第7.4.4.181図 (6) D-6 破砕帯及びD-5 破砕帯 ボーリング調査結果 (1号炉原子炉建屋付近) コア柱状図 (H19-No. 4)  
 2-26(分類b)①  
 報告書の記載漏れを修正したため。

第7.4.4.185図(1) D-5 破砕帯 ボーリング調査結果(1号炉原子炉建屋付近) コア柱状図(H20-No.①-9孔)

第7.4.4.170図(1) D-1 破碎帯 ボーリング調査結果 (2号炉原子炉建屋付近) コア柱状図 (H24-D1-4孔)

第7.4.4.174図(3) D-1 破砕帯 ボーリング調査結果 (2号炉原子炉建屋南方) コア柱状図 (H19-No.2孔)

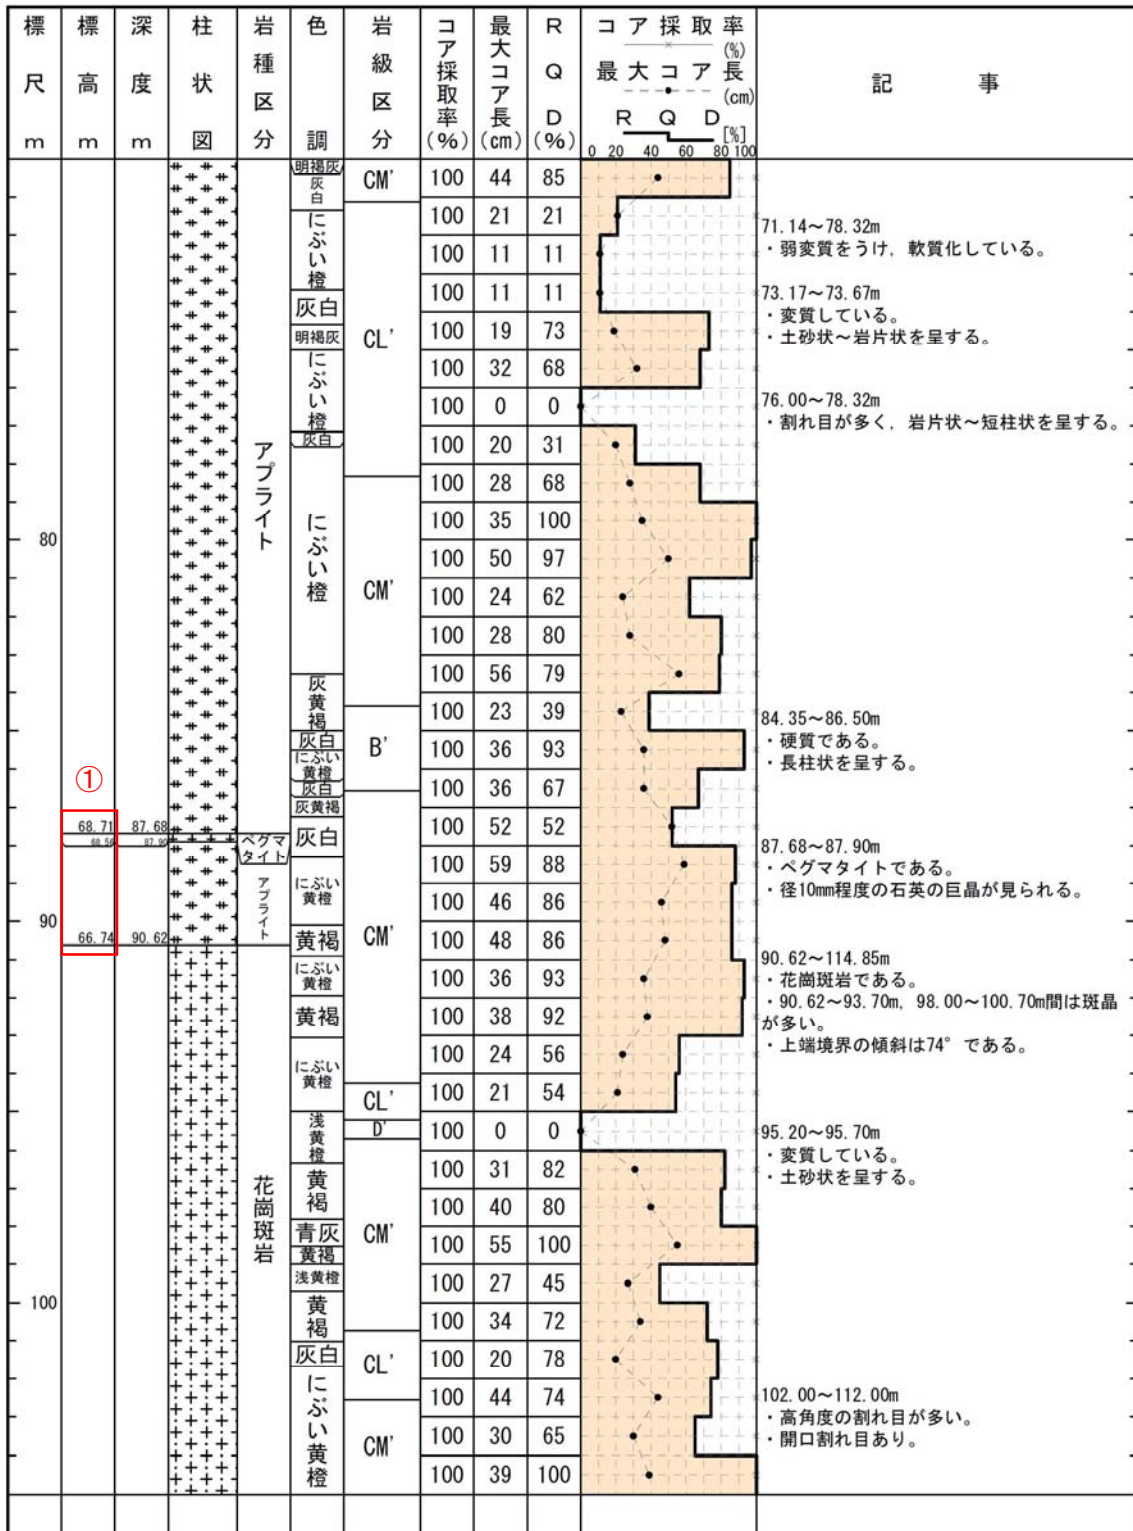
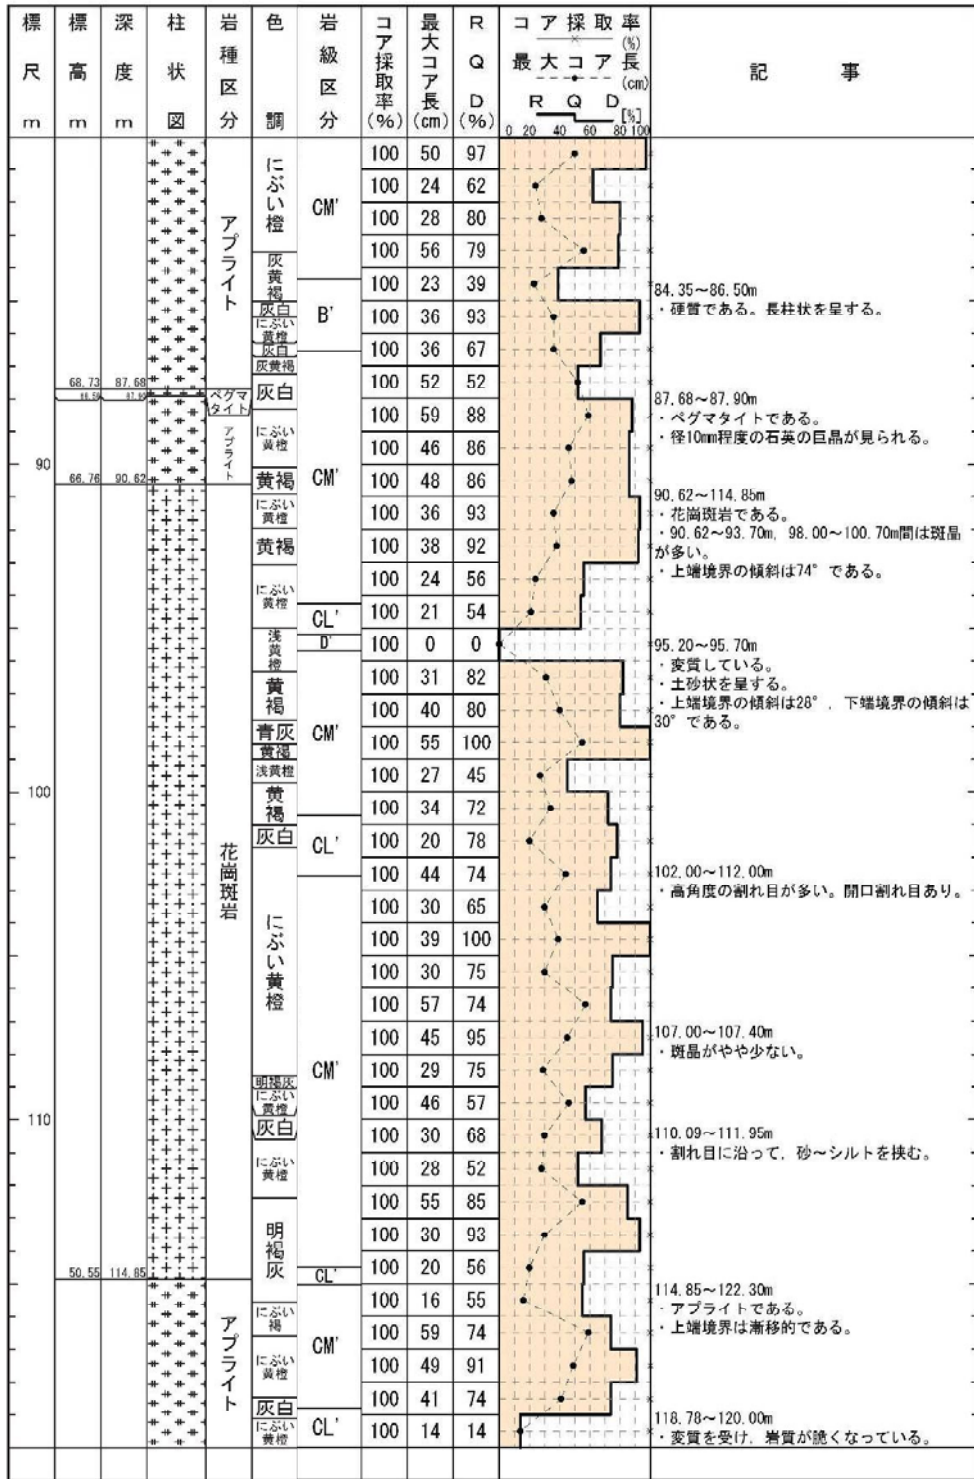
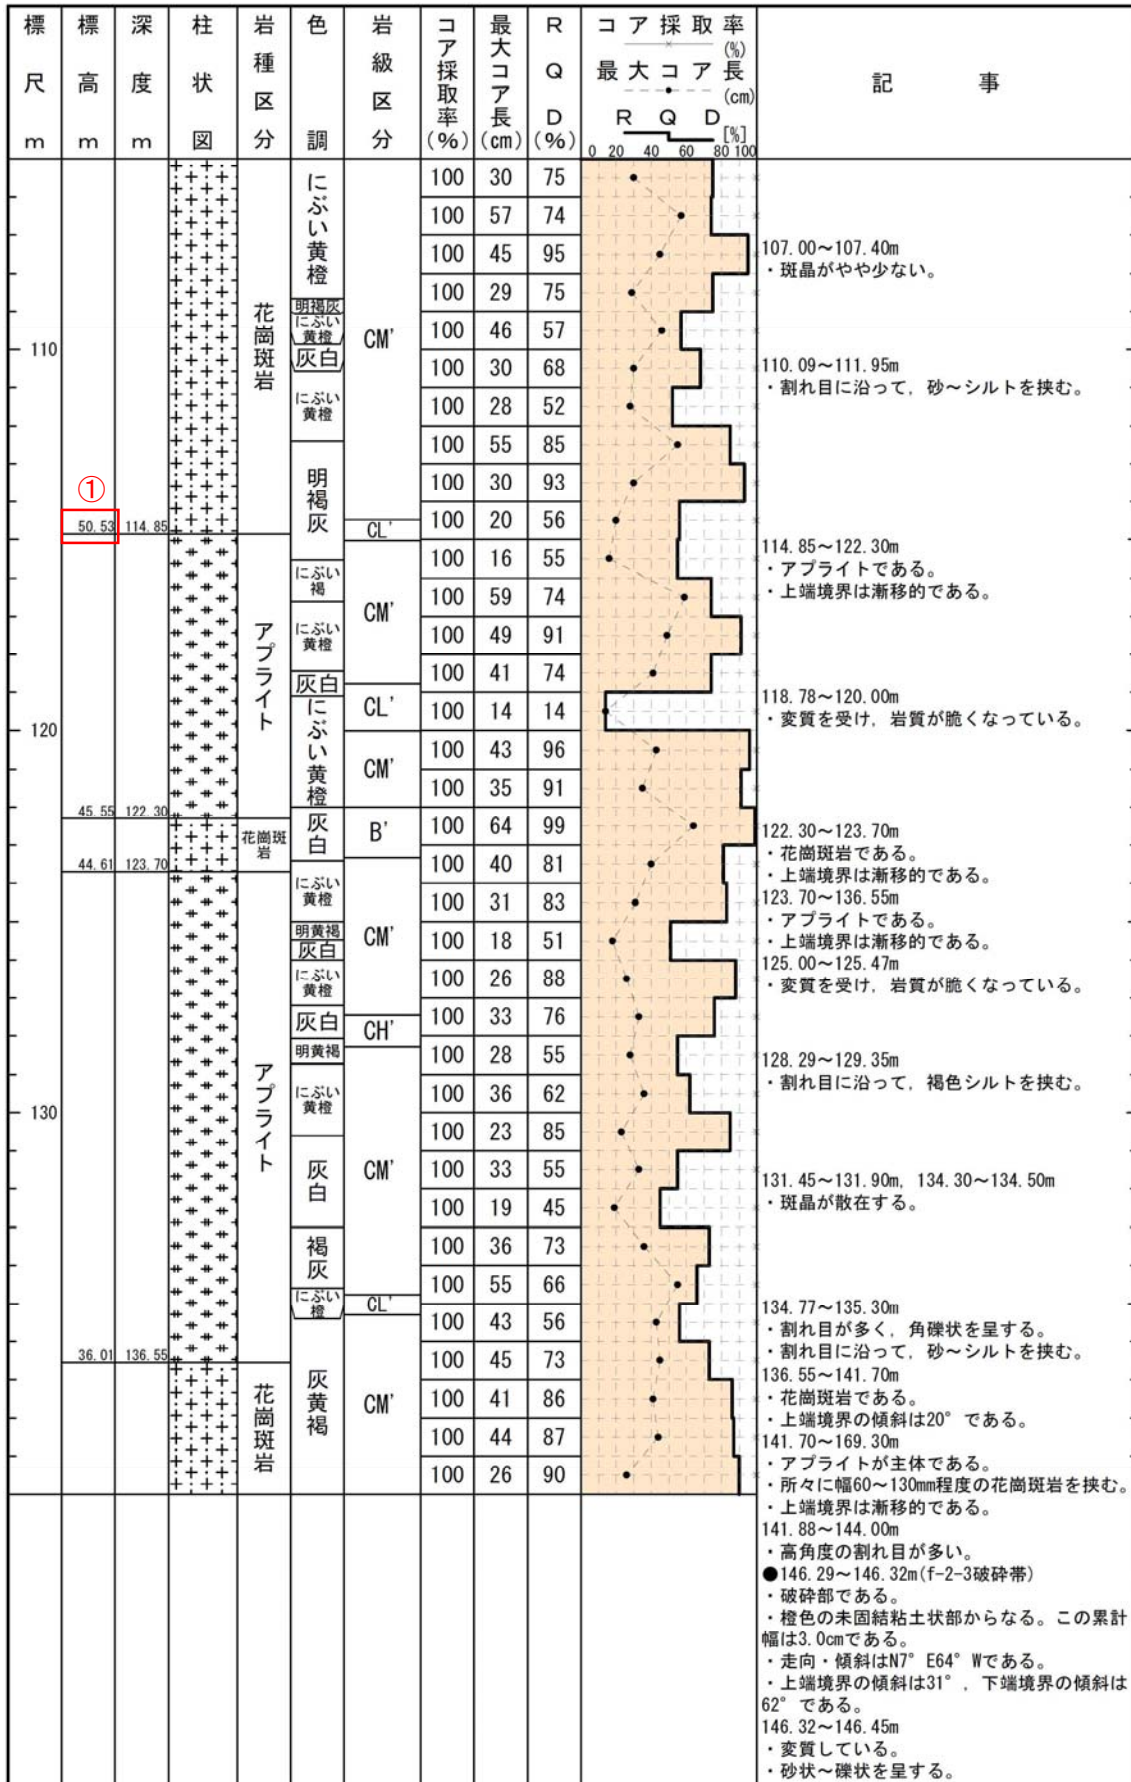
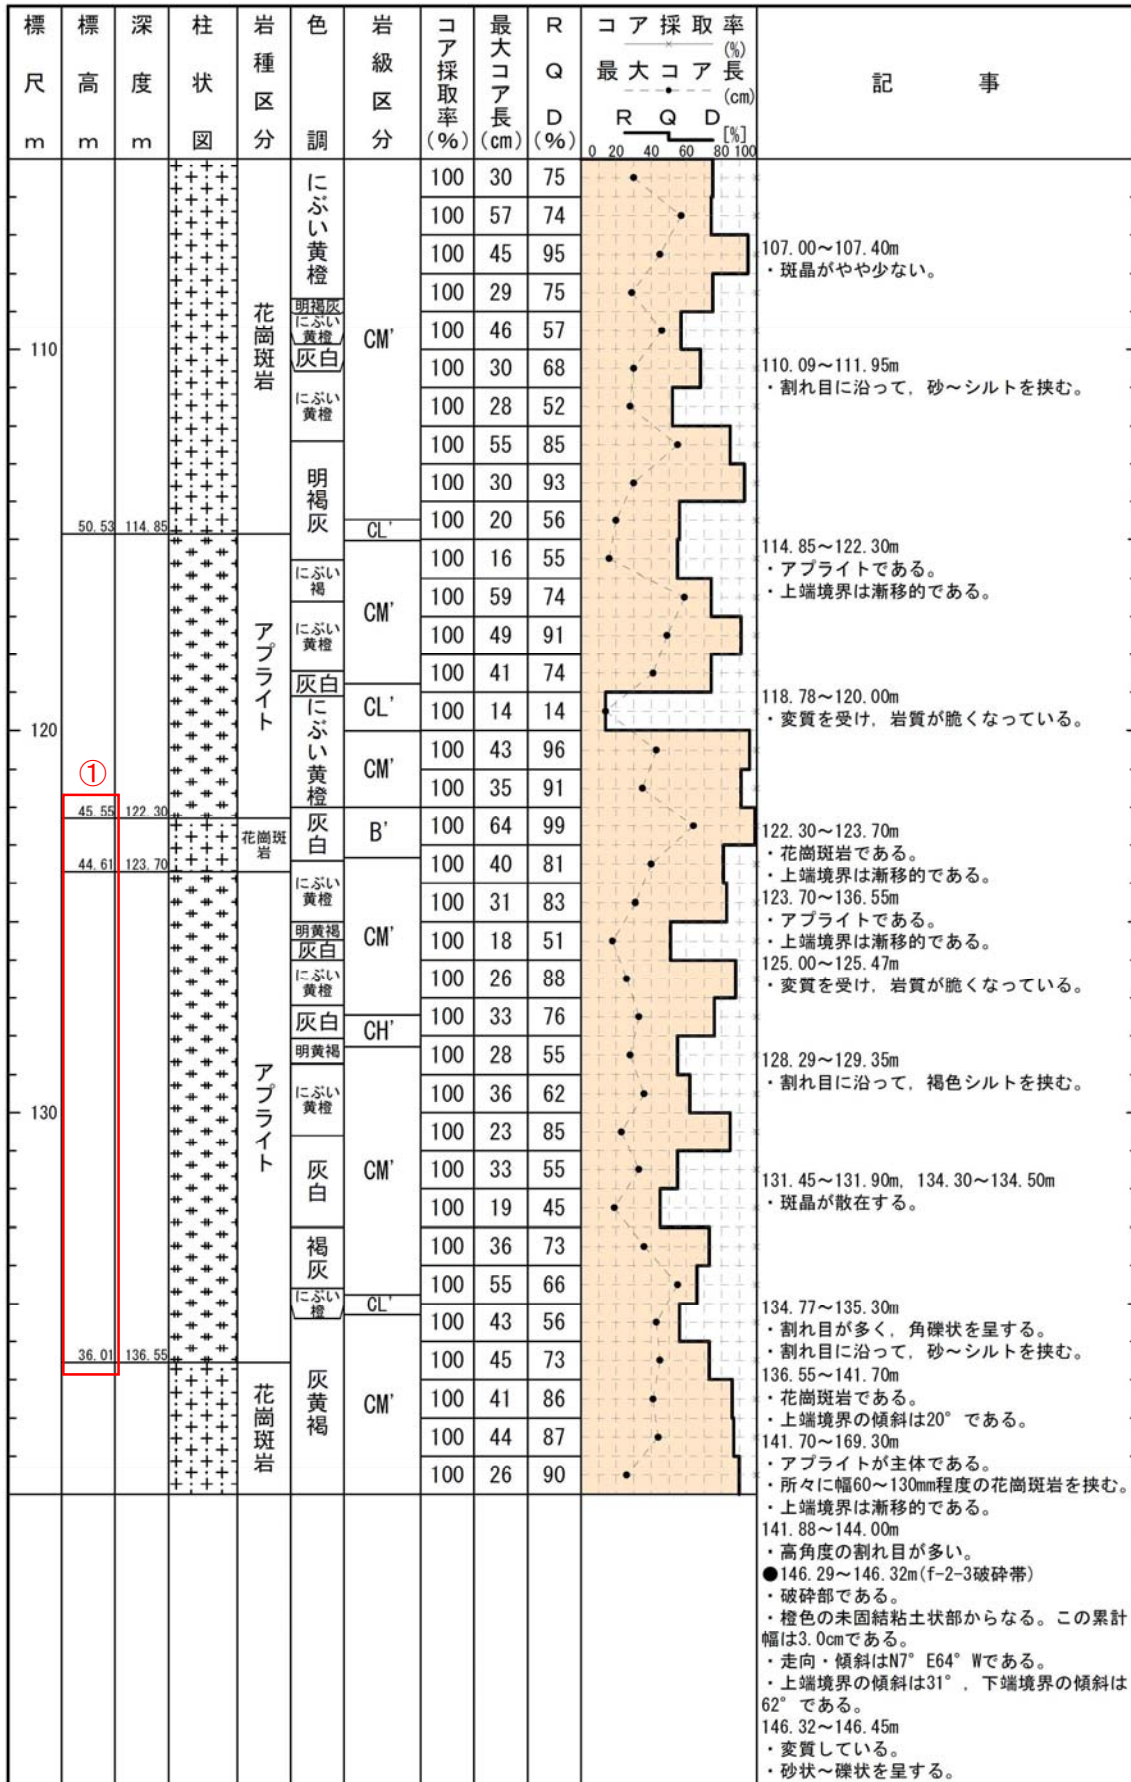
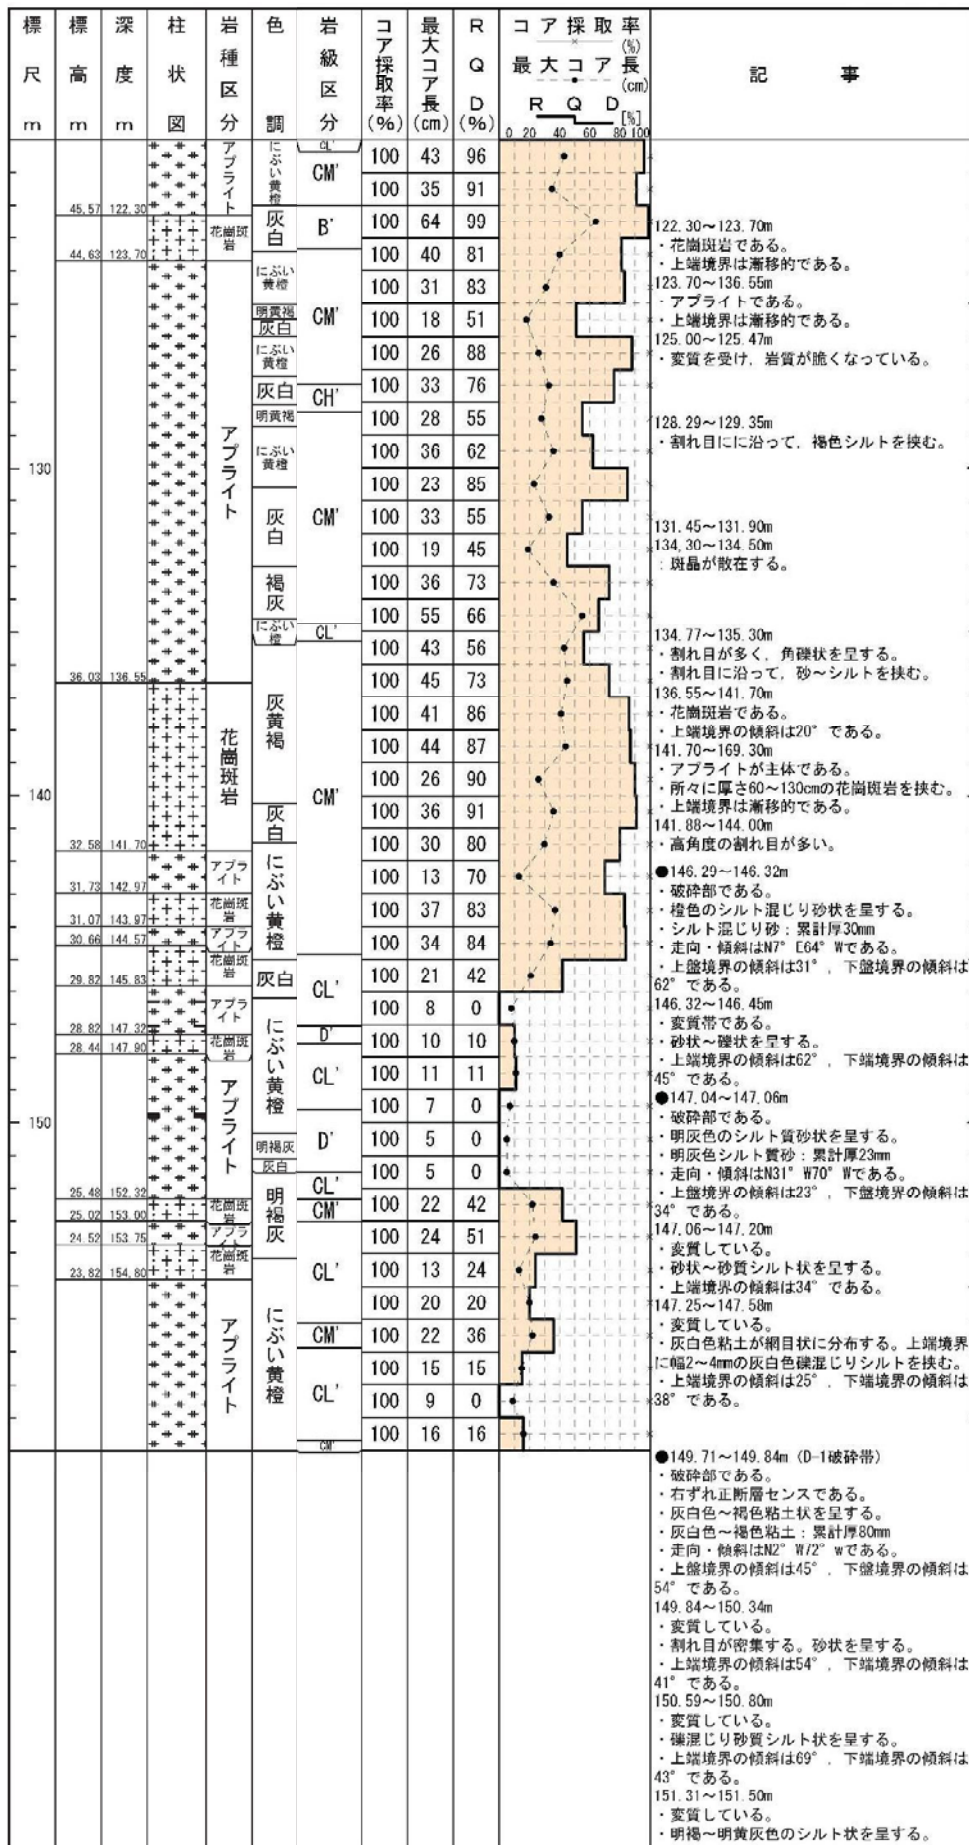
3-27(分類b)①  
 ① 孔口標高を正しい値にしたため。

3-27(分類b)①  
 孔口標高を正しい値にしたため。
